接近ができず、直接の目視点検等が不可能な部位に対する健全性の確認方法及び判断基準等について

論点No.167-4

【論点No.167】

原子炉建屋 断面図

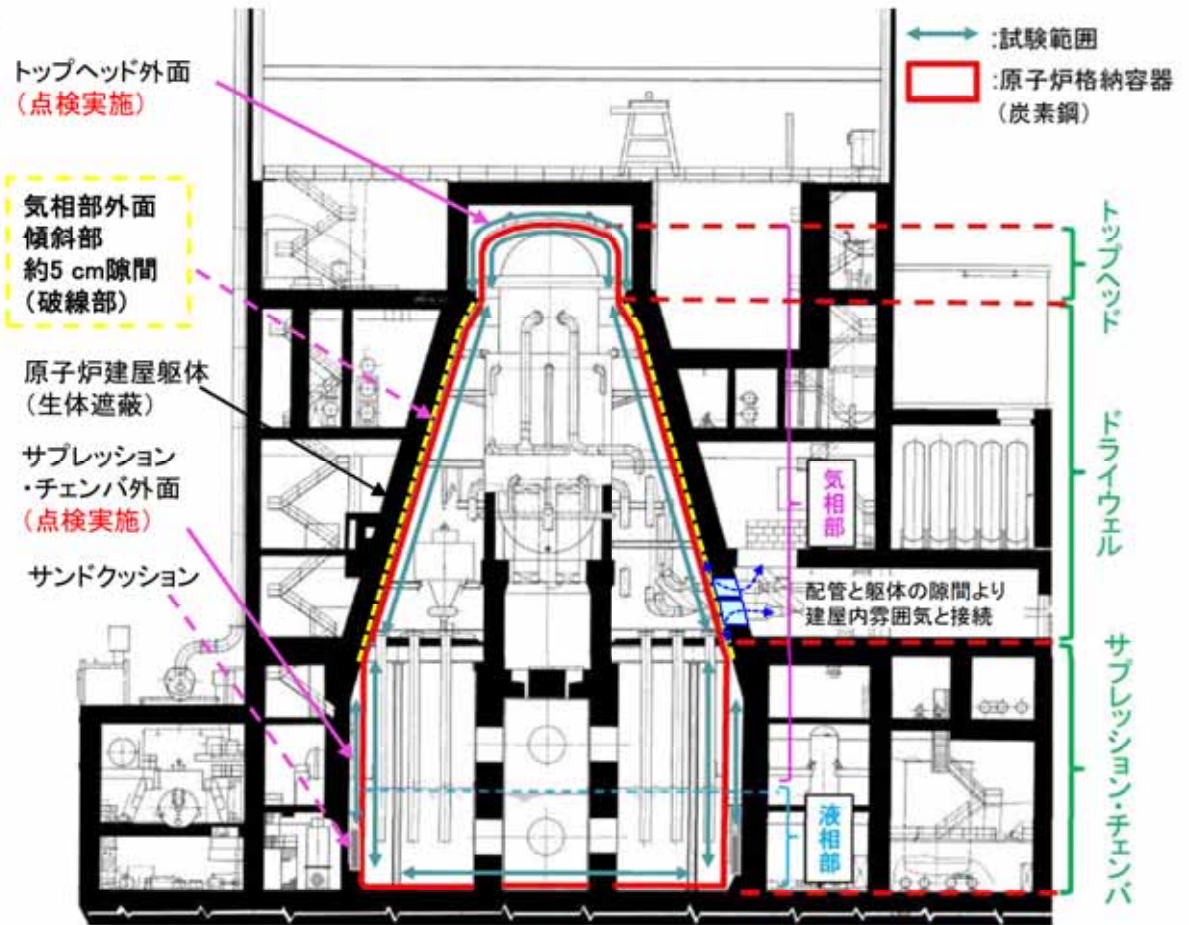
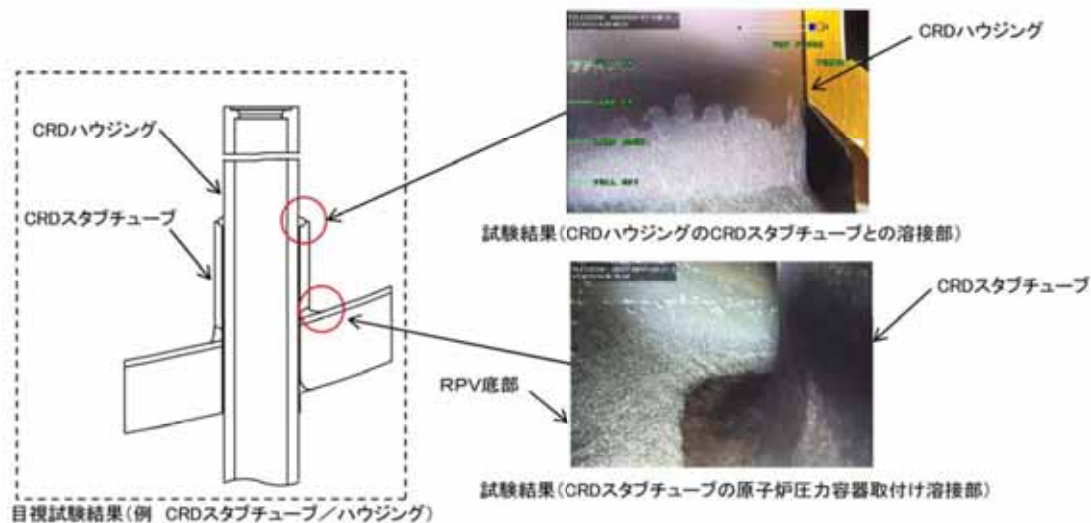
東海第二発電所の格納容器はMARK-II型であり、狭隘であるため、アクセスできない場所が多いと考えられるが、そのような部分の健全性を、どのように評価しているか。

格納容器ドライウェル部の点検において、目視点検のためのアクセスができないところが結構あるが、近辺の環境と差がない代替部位の点検で大丈夫というロジックについて、環境が同じというのは具体的にどのようなことを意味している、どう判断しているのか。温度条件や水分等もほぼ同じであるという判断を行っているのか。環境が均一になっているということは十分に確認できるのか、説明すること。

・アクセス困難な部位の代表として、サプレッション・チェンバ外面上部に位置する気相部外面の傾斜部が挙げられる。点検はサンドクッション上に仮設足場を設けて実施したが、上部空間は徐々に狭まりアクセスが出来ない。さらに上部は、鋼板部と躯体との隙間が約5 cmの狭隘な構造である。このため、直接目視試験ができないことから、上記のとおり、周辺の確認可能な部位の点検を行った。この扱いの妥当性は以下のとおり。

- ・当該傾斜部は、サンドクッション部上部の**入域・点検可能な範囲と繋がった空間**であり、空間雰囲気は共通
- ・また、当該部の配管貫通部は躯体と配管との間に隙間がある。これにより**当該傾斜部は原子炉建屋内とも繋がっており、建屋内の雰囲気温度及び湿度の空気との換気が発生**

周辺の点検部位として、以下の点検を行うことにより、当該傾斜部の環境条件等を包含して**代表性があると判断**

- ・**トップヘッド外面** (約144℃*1)
⇒原子炉圧力容器に近いことで**比較的溫度が高く、塗膜の劣化の観点で厳しい。**
- ・**サプレッション・チェンバ外面** (約13℃*2)
⇒サプレッション・チェンバの保有水があることで**比較的溫度が低く、湿分上昇・結露等による塗膜の劣化・発錆等の観点で厳しい。**

➤ドレンノズル目視試験

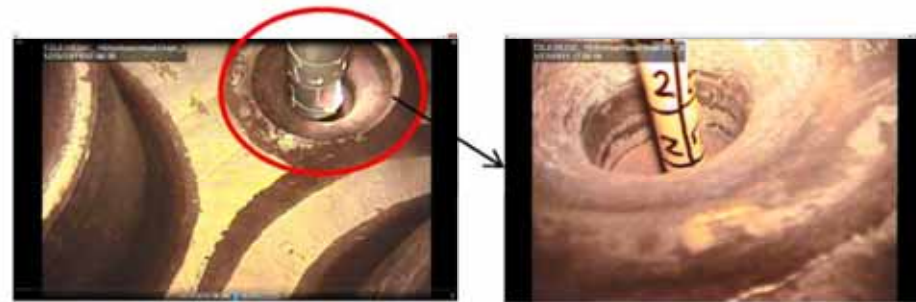
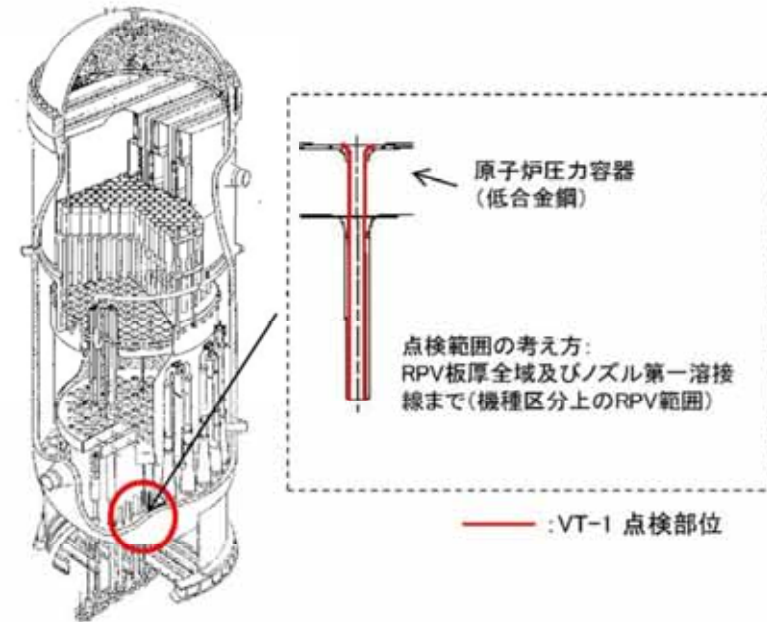
原子炉内構造物の劣化状況を確認するため、主に水中テレビカメラを使って目視検査するようであるが、障害物あったり、場所が狭くて確認できない範囲が相当あるはずである。こうした確認できない部分は、どのように確認するのか心配である。また、水中の照明や画像の解像度に限界があるため、傷の大きさや割れの深さ等を確実に検査できるか疑問である。

点検対象部位に合わせた試験装置を適用したことにより、**点検が不可能な部位はなかった。**

中央制御室換気系ダクトの腐食事象(概要)

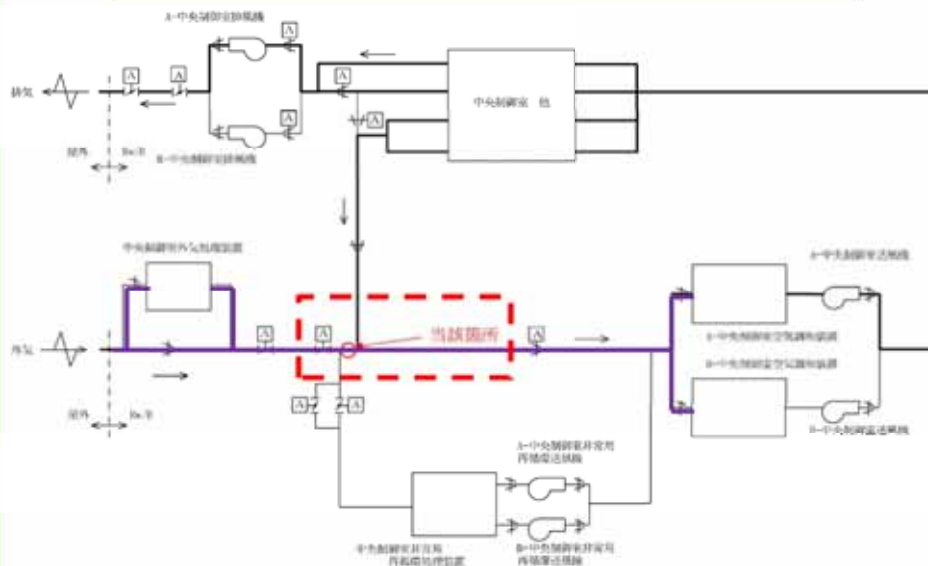
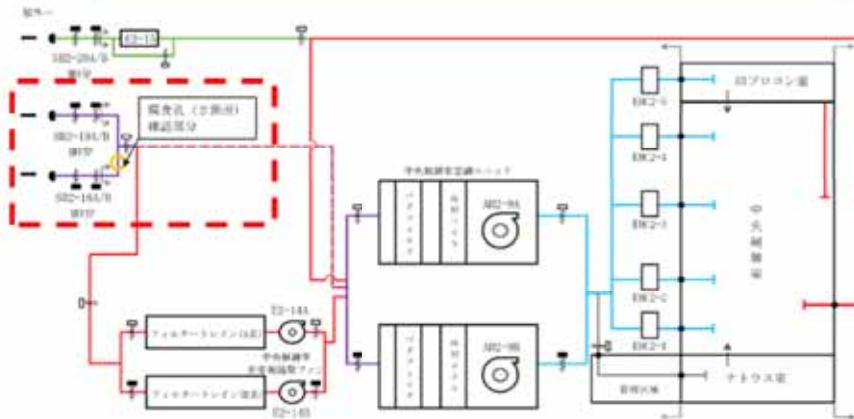
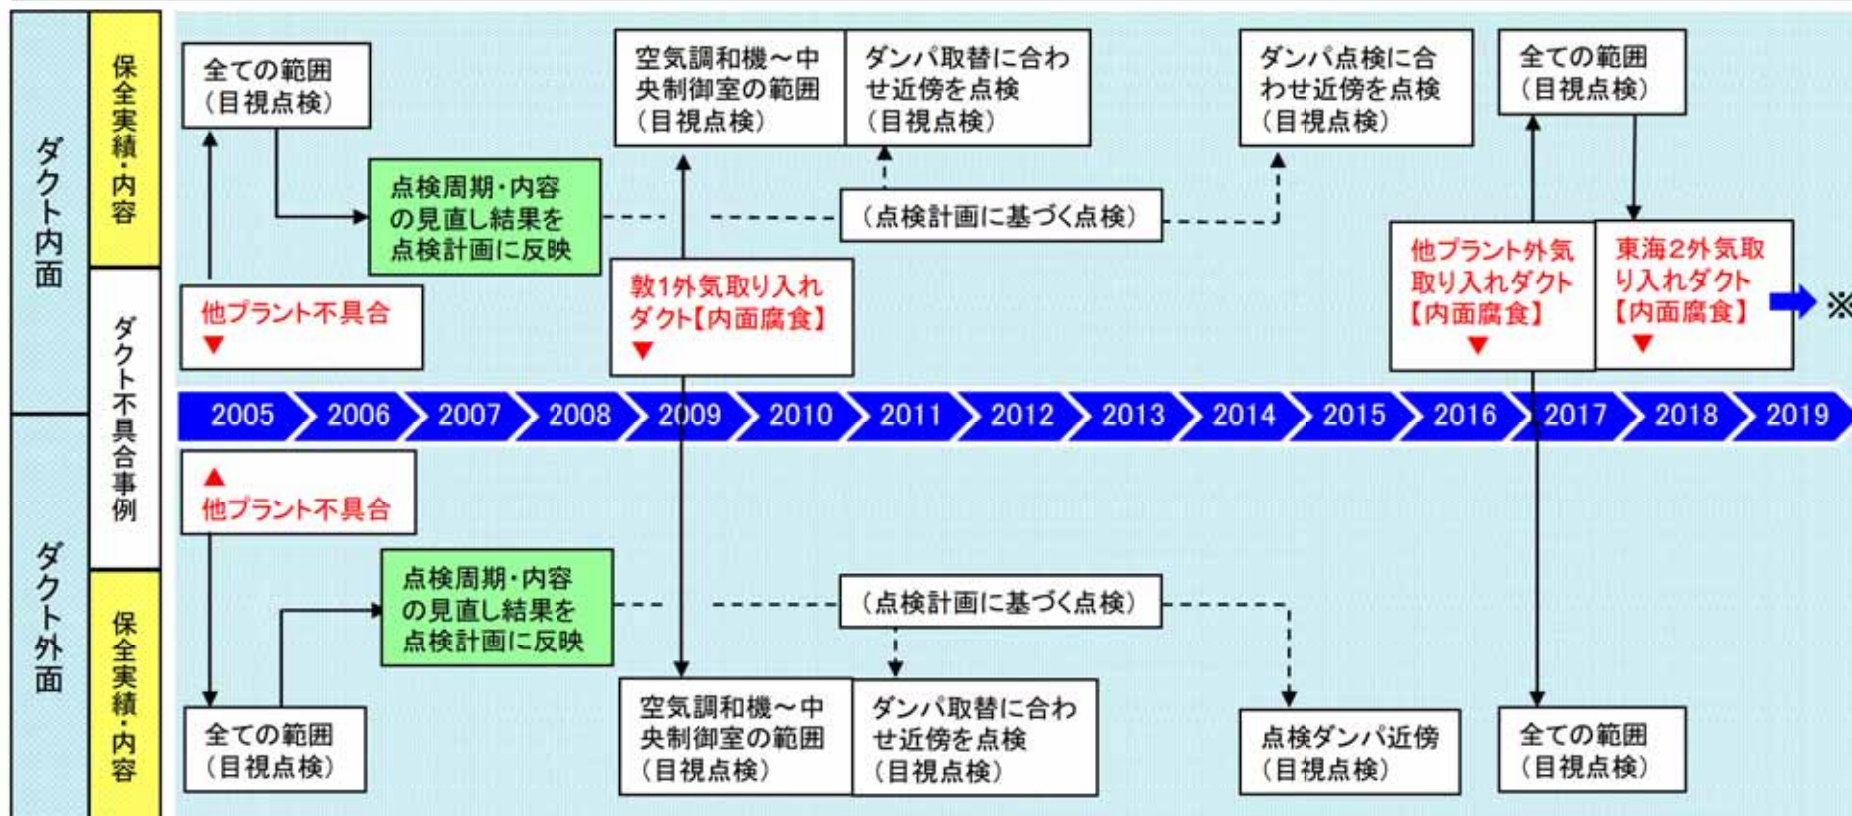
ダクトの腐食について、国内のBWRでは、腐食による穴などの事例が見られ、東海第二でも一部腐食が見られたということであるが、それはどのような状況で、どのような対策を講じたのか。また、PWRでは、フィルタを通して外気を入れているので腐食がなかったということだが、材質的な対策やフィルタなどの対策は特にとらないのか。

- 1) 定期的な点検(目視点検)については、他プラントの不具合事象を受け、保全内容の見直しを実施している。
 - ・点検周期: 1回/10年→1回/5年 **＜点検頻度を増加＞**
 - ・点検内容: 機器の取替・点検時に合わせたダクト内面及び外面の目視点検 **＜点検範囲を拡大＞**
- 2) その他の点検等については、上記の点検の実施結果を踏まえた補修や他プラントの不具合事象の原因を踏まえた点検を適切な時期に実施している。

- 1)ダクト点検計画を全数点検(外面及び内面)／3カ年(※)に見直した。
点検結果を踏まえた保全の有効性評価を実施し、適時改善する。
- 2)腐食により開口した部位は、ダクトの新製交換(同仕様・同材質)にする。
またダクトのローポイント部は点検範囲の拡充のため、点検口を追加する。
- 3)発錆、腐食等が確認されたら速やかに補修塗装を計画する。

1. ダクト点検計画の見直し⇒全数点検(外面及び内面)／3カ年に見直し
2. ダクト修繕及び改造 ⇒ダクト交換(一部点検口の追設(ローポイント部点検拡充))
3. 日常点検結果への迅速な対応 ⇒発錆, 腐食等が確認されたら速やかに補修塗装

監視試験片を取り出した部位

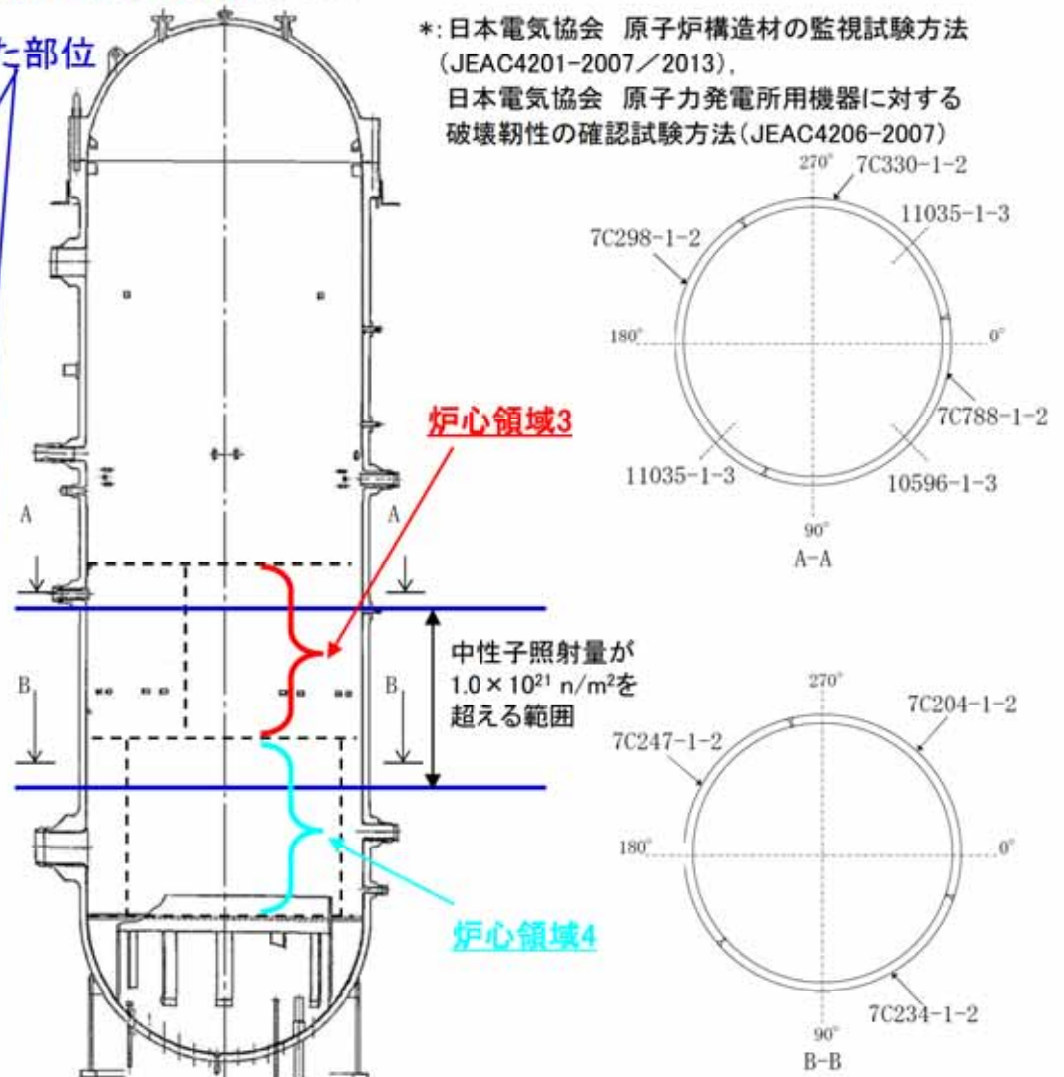
中性子照射脆化の問題となる胴部では板が3つあり、それぞれ化学成分が異なる。例えば、7C330-1-2は監視試験片を取り出した部位とのものであるが、これは他の板に比べて、化学成分の代表性はきちんと担保されているか。化学成分が違ふと関連温度移行量の変化も違ふので、一番厳しい材料を見ているか確認したい。

○監視試験片は原子炉圧力容器胴の胴板及び溶接金属と同じものを適用しているが、原子炉圧力容器や溶接金属の部位ごとに関連温度移行量に影響する化学成分量が異なるため、**部位ごとの関連温度移行量を規格*に基づき算出し、最低使用温度を評価する。**

図1 フェライト量導出図

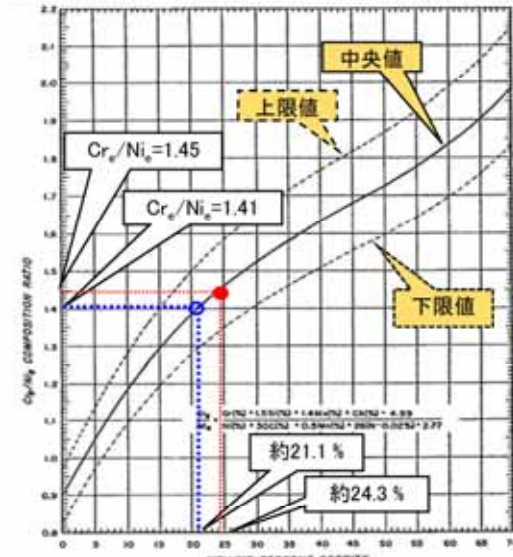
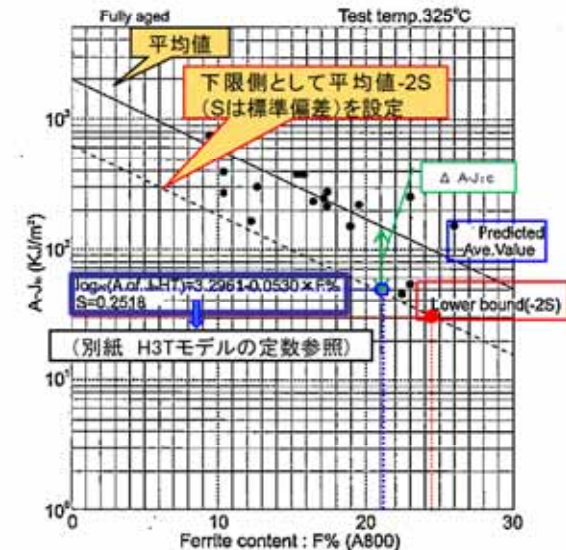
2相ステンレス鋼の脆化のところで、フェライト量を計算値で小数点第1位まで求めているが、フェライト量は材料の中でかなりばらつく。実測データはないか。化学成分から求めていると思うが、実際のポンプやケーシングでフェライトメーターで測っているといったものではないのか。フェライト量の決定に用いているASTM800/A800Mに示される線図では、化学成分を入れると、上限値や下限値は出てこないのか。仕切弁が一番フェライト量が多いのか。他にもっとフェライト量が多い部位はないのか。

○図1のとおり、フェライト量は上・下限値がありばらつきが発生し得る。

これを踏まえ、各フェライト量毎の靱性値(熱時効時間無限大時)係数の算出に際しては、図2のとおり各材料データに基づく係数の**平均値(実線)-2S(Sは標準偏差)の下限値(破線)を用い評価を行うことで、保守性を確保している。**
